CIRCULAIRE TECHNIQUE APRES VENTE

Montage d'un crochet de remorquage sur la traverse arrière référence 4 680 855 équipant les châssis de la gamme moyenne.

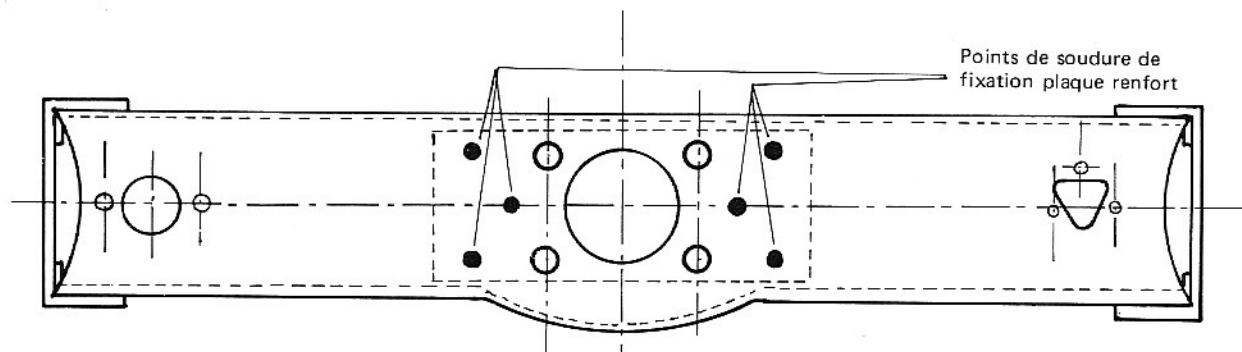
Afin d'obtenir une portée optimale du crochet de remorquage, sur la traverse arrière châssis, nous vous demandons, le cas échéant, d'affleurer les six points de soudure de la fixation de la plaque renfort.

Par ailleurs, une modification supprimant les points de soudure est en cours, évitant ainsi cet inconvénient à l'avenir.
